ARRETE PORTANT REFUS DE PERMIS DE CONSTRUIRE

DESCRIPTION DE LA DEMANDE :		Référence dossier :
Type de demande :	Permis de Construire	N° PC 062 767 24 00006
Déposée le	24/04/2024 ; affichée le 29/04/2024	
Par :	SARL 2HD représentée par Monsieur Hugues DHOT	Surface de plancher créée : 2747 m ²
Demeurant à :	361 rue Faune 62158 Saulty	
Sur un terrain sis :	Route d'Ostreville 62130 Saint-Pol-sur-Ternoise

Objet : Dossier PC 062 767 24 00006 du 24 avril 2024
Adresse du terrain : Route d'Ostreville – 62130 SAINT-POL-SUR-TERNOISE
Parcelles ZC77, ZC134, ZC135
Demandeur : 2HD

Avis sur demande de permis de construire n° 062 767 24 00006 pour commune en date du 07/05/2024, arrivé dans nos services le 13/05/2024

REPERTOIRE AUTOCAD : PROF_STPOL131.DWG						
TUBE N°						
N°						Format: 3.78 x 0.297
Date: 05/2005	Indice	Date	Modification	Demandée	Exécutée	Surface: 1.12m²

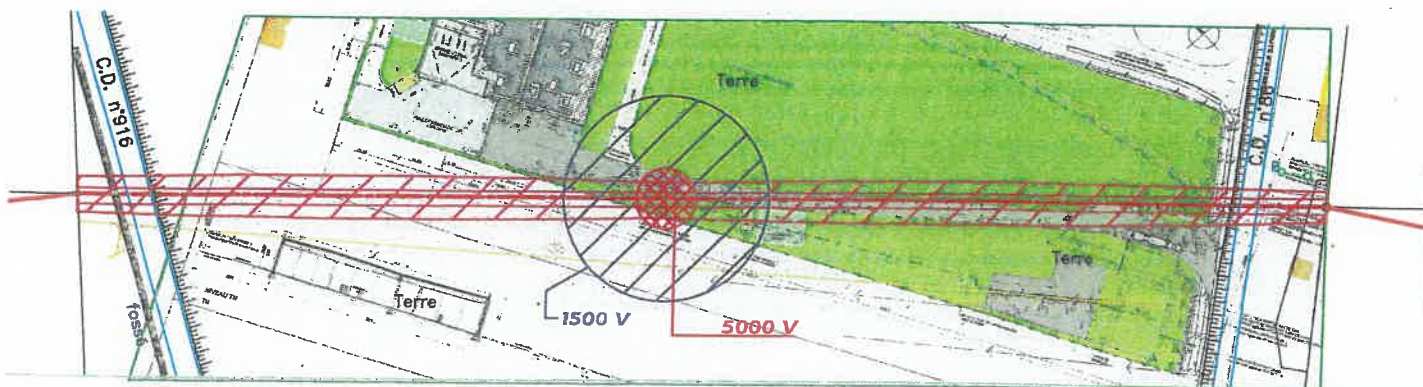
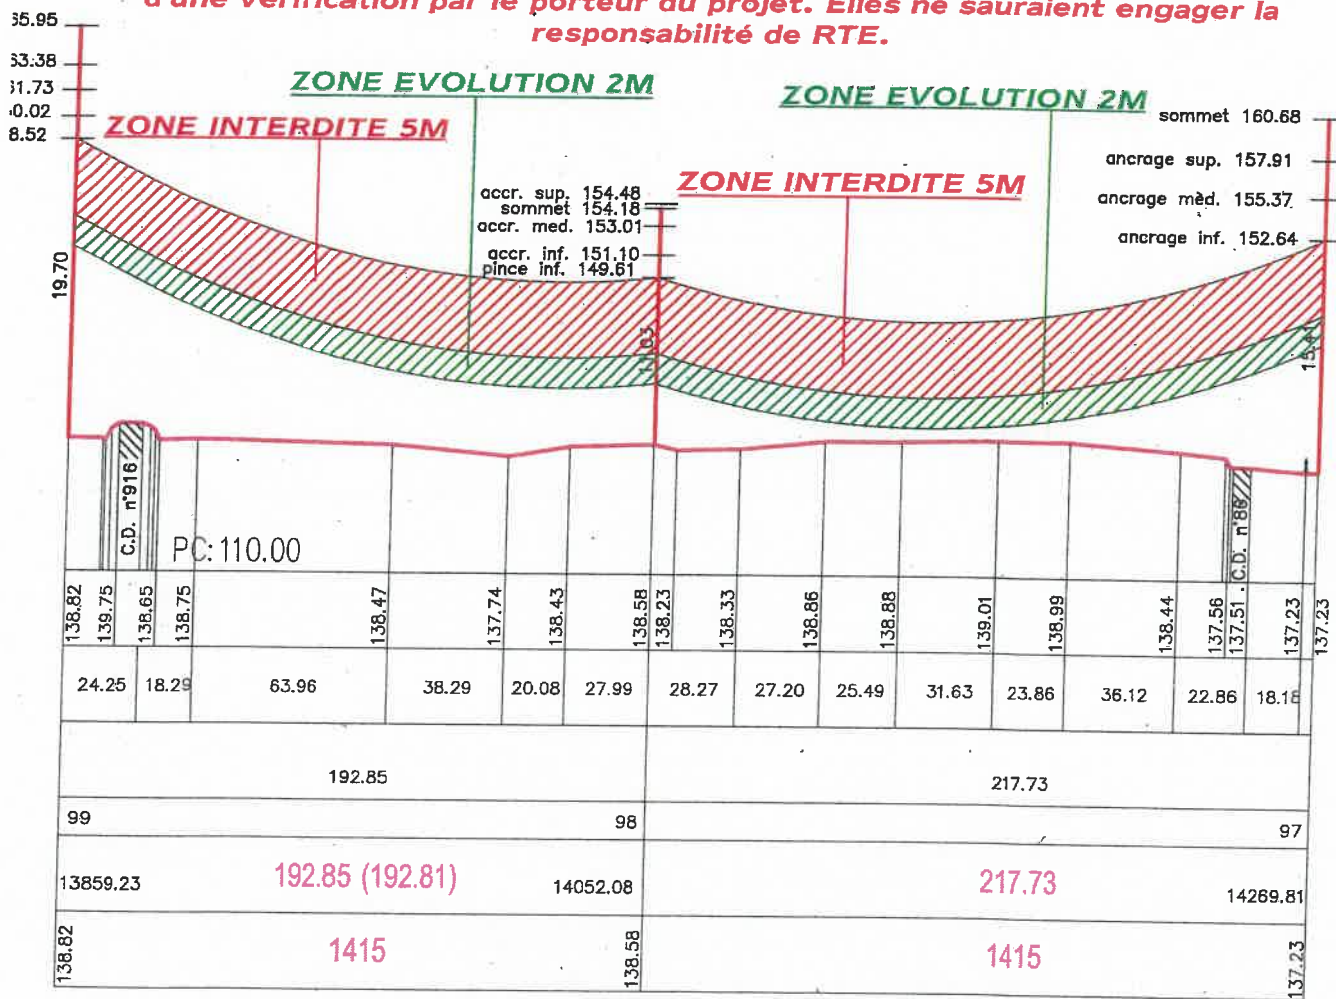
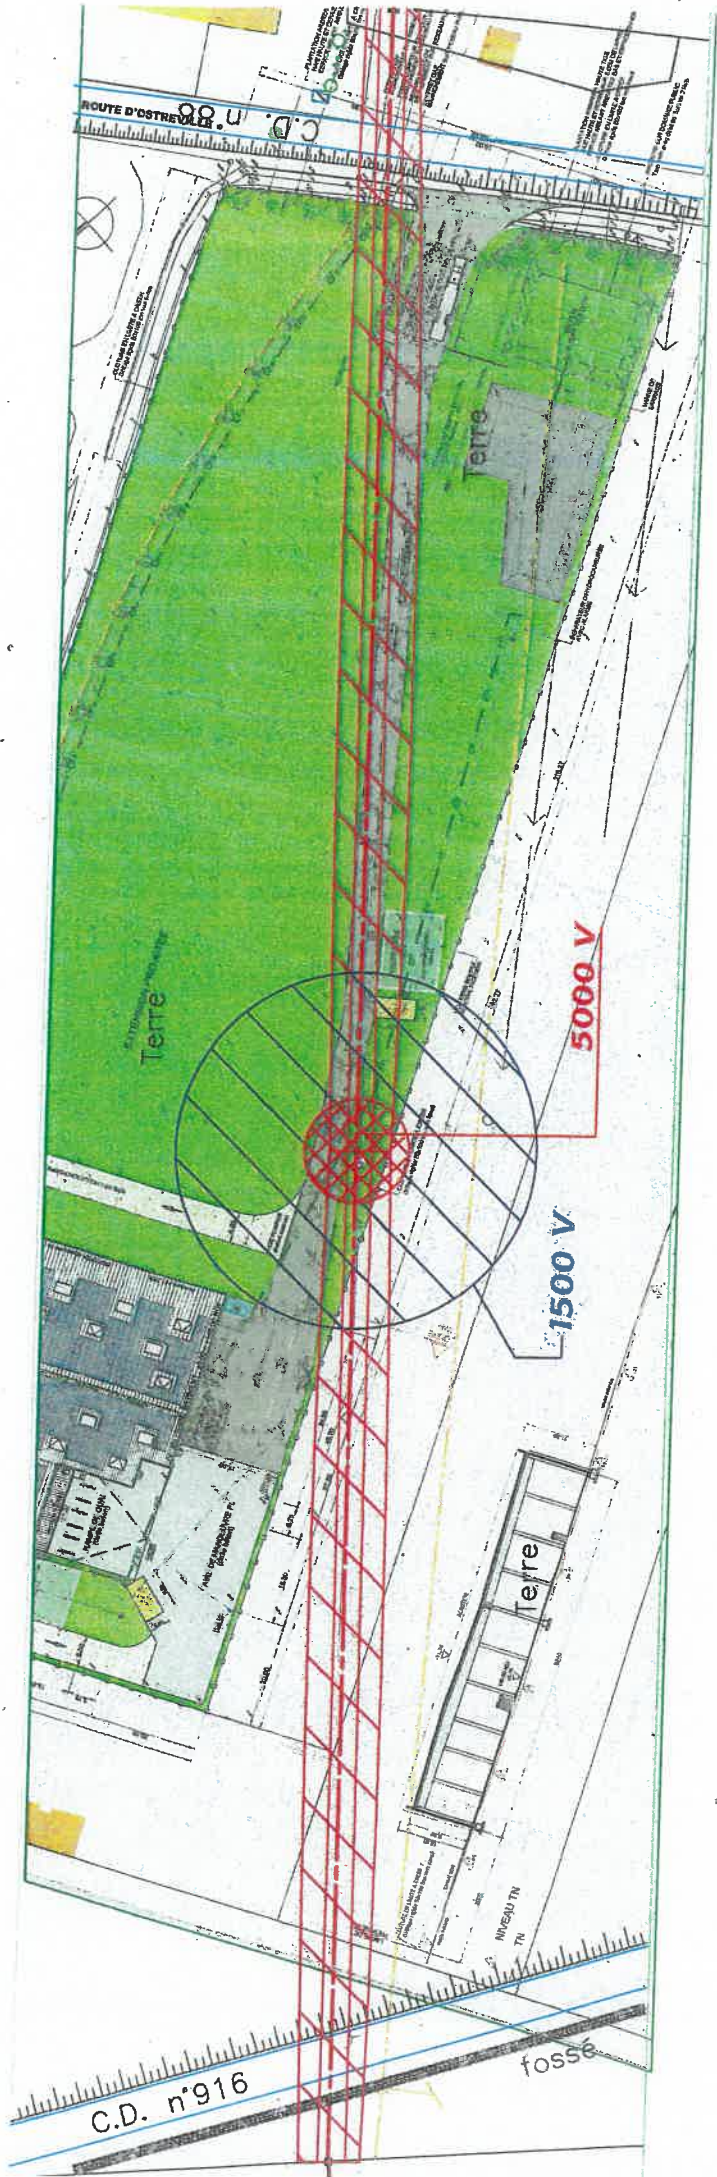
Nous vous confirmons que ce terrain est concerné par notre ouvrage électrique aérien à **LIAISON A 90KV NO 1 PERNES-ST-POL**, et que **1 pylône N°98 de cet ouvrage y est implanté se référer à L'ANNEXE A, aucun réseaux doivent rentrer à l'intérieur de notre ouvrage.**

Pour assurer la stabilité de notre ouvrage et la conformité des distances des câbles conducteurs par rapport au sol, nous devons être informés des modifications du niveau du sol sous la ligne et à moins de **35 mètres** des massifs de fondations des pylônes.

Sous la ligne, la distance minimale verticale à respecter est de **5 mètres** entre le point le plus bas des câbles conducteurs, ceux-ci étant positionnés dans les conditions les plus défavorables de température, et le point le plus haut de la construction (notée "zone interdite" sur notre plan profil en long).

A proximité immédiate de la ligne, la distance minimale horizontale à respecter est de **5 mètres**. Cette distance doit tenir compte de l'effet de vent sur les câbles conducteurs (notée "emprise de sécurité horizontale" sur notre plan profil en long).
